AMAROTZ AUZOKO BERDEGUNEEN AZTERKETA

Amarotzeko Hirigintza Batzordeak, Tolosako Udalarari bidali zion berdeguneen egoerari buruzko txostenari erantzunez, Goroldi S.M. enpresako arduradunak, aipatutako landaredia aztertu ostean, helarazi dizkigun erantzunak jasotzen dira ondorengo txostenean.

Respuesta y cierre a la contestación, del Técnico de la Contrata adjudicataria del Mantenimiento y Conservación de Zonas Verdes y Arbolado del Municipio de Tolosa. Gureak Berdea. S.L.

Situacion N1º

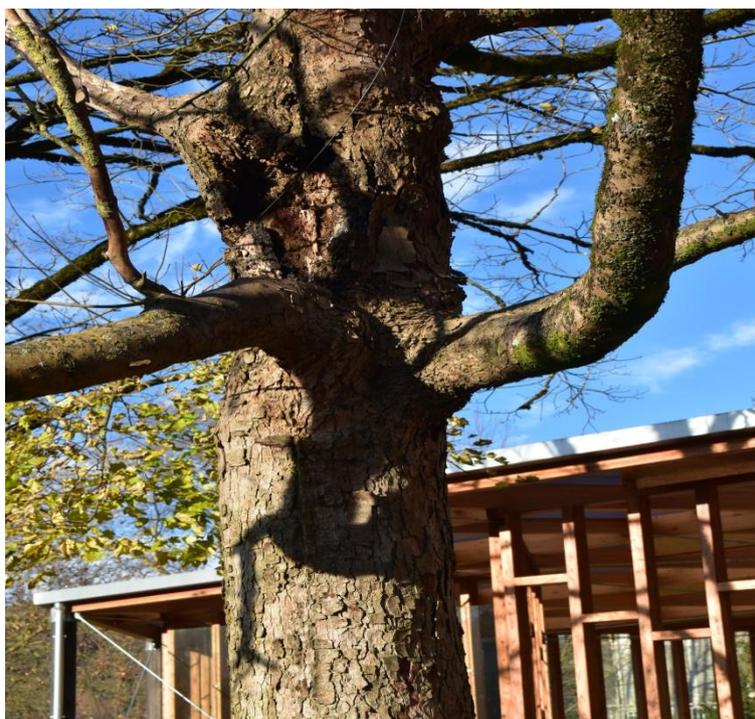
Eskaria / Solicitud	Roble Americano, que esta en las escaleras de acceso al antiguo Parvulario, dimensiones del árbol que ocasiona problemas con los canalones del edificio, en invierno se acumula un exceso de hojas que representa un riesgo para los transeúntes. Si el vehículo que pasa, es un camión, problemas con las ramas bajas. La copa del árbol llega de una acera a la otra.
Erantzuna	Amerikar haritzaren ale bikaina. Luxua da tamaina horretako zuhaitz bat izatea. Hainbat esku hartze egin behar izan dira, beheko adarrak kamioiekin ez jotzeko. Halakorik gertatuko balitz, berriz aztertuko litzateke. Hostoei dagokienez, udazkenean askatzen ditu hostoak zuhaitzak. Gainera, ikuskizun bikaina izaten da, hostoak gorritz tindatzen baitira erori aurretik. Hostoak biltzea udazken garaian egin ohi den lana da. Horrelakoetan, erretena sarriago garbitu beharko litzateke. Zuhaitzak merezi du hainbeste.

Respuesta	Excelente ejemplar de roble americano. Es un lujo tener un árbol de este tamaño. Se han tenido que realizar varias intervenciones para evitar que la rama inferior se golpeará con camiones. Si esto ocurriera, se reconsideraría. En cuanto a las hojas, éstas las suelta en otoño. Además, suele ser un espectáculo estupendo, ya que las hojas se tiñen de rojo antes de caer. Recoger las hojas es un trabajo habitual en la época otoñal. En estos casos, la limpieza del canalón debería ser más frecuente. El árbol se merece tanto.

Cierre	Estamos de acuerdo, en el gran valor ornamental del árbol, en ningún momento hemos considerado, su poda o apeo. Si sería conveniente, que entre todos-as, pudiéramos ir “vigilando” las necesidades de re faldeo, para que no tengan problemas los vehículos altos. Con el tema de las hojas, entendemos y apreciamos el colorido que nos aporta en otoño, pero a los vecinos lo que nos preocupan, por su peligrosidad, son las hojas que se depositan en las dos aceras y en el paso de cebra y que han ocasionado varias escapadas. Entendemos, que este problema, igual, no es un tema de jardinería, si no de Limpieza Viaria, pero esperamos que la limpieza de hojas sea mas eficiente, para evitar riesgos de caídas.
--------	---
